**MSF-24P型／MSF-32P型
核燃料輸送物設計変更承認申請に係る
指摘事項への回答について**

**令和4年4月14日
四国電力株式会社**

指摘事項への回答

(1) 試験片採取位置

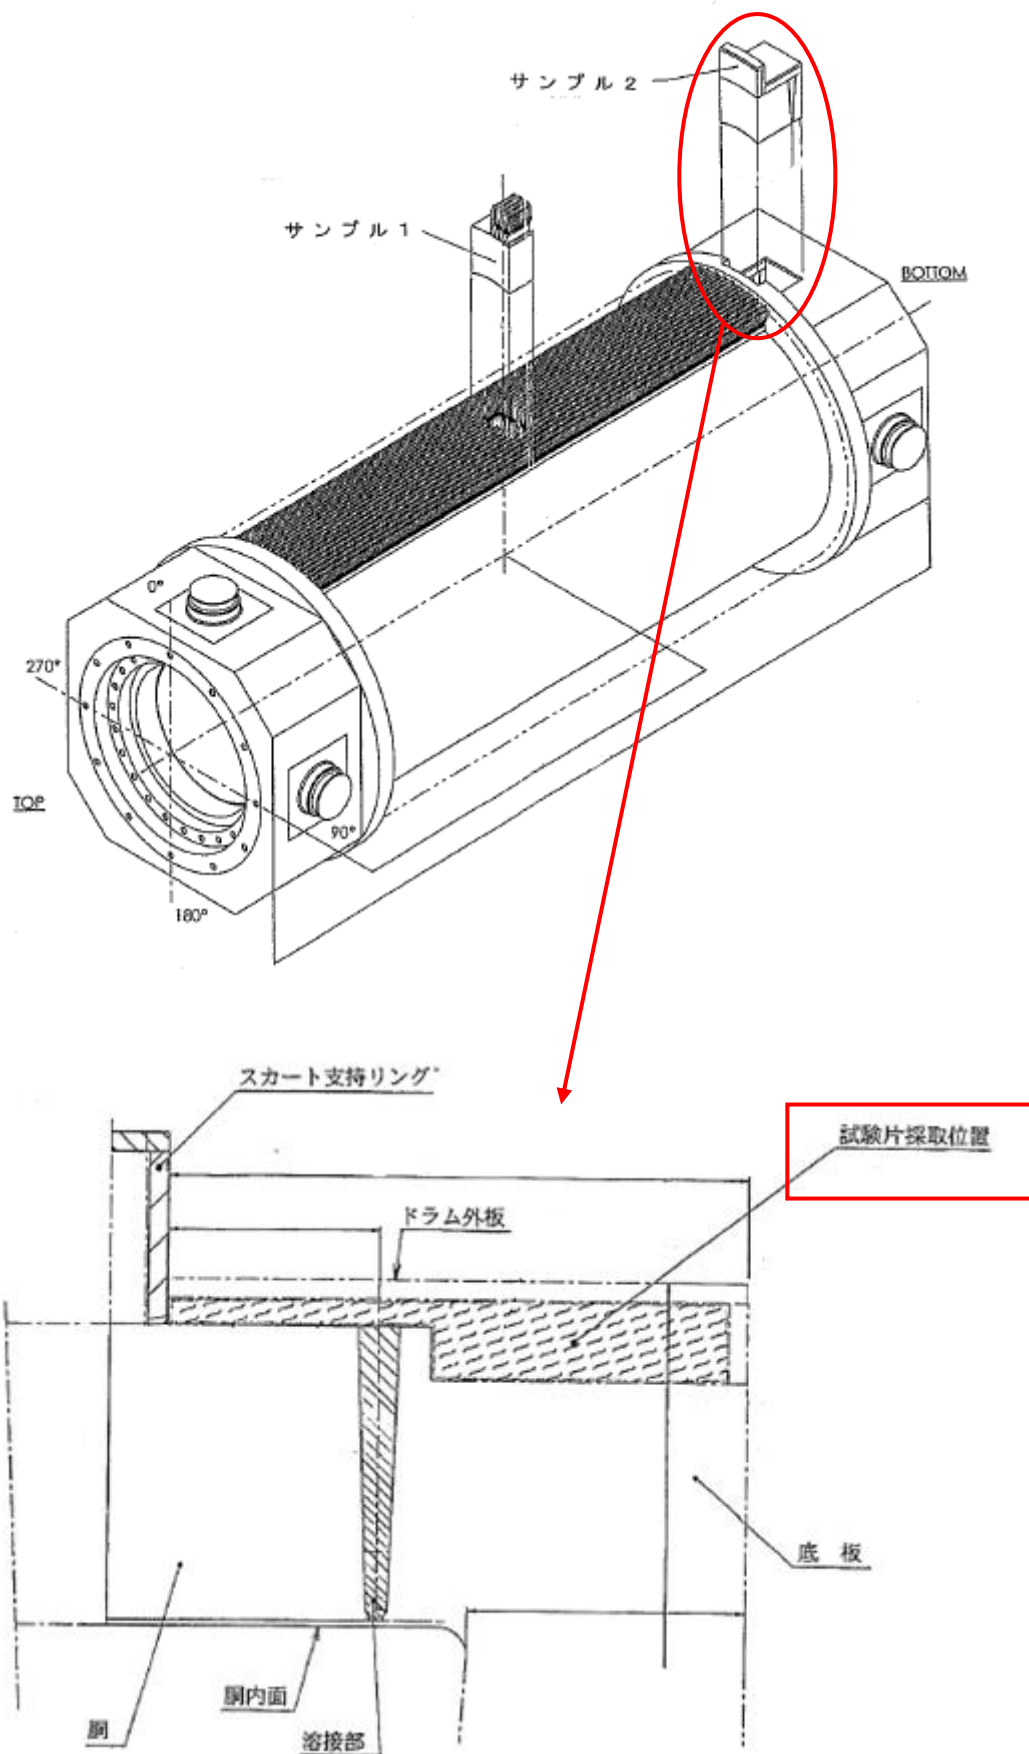
胴・底板から切り出したサンプル2（下図参照）の下部ドラム部バルサ材より試験片を採取した。

その結果、バルサ材の圧潰強さは、容器メーカーより入手したバルサ材の圧潰荷重と変形に関するデータの範囲内であることを確認した。

下部ドラム部バルサ材の密度を測定した結果製造仕様値を満足していることを確認した。

以上の結果より、バルサ材の衝撃吸収性能は健全であり、性能劣化はない。
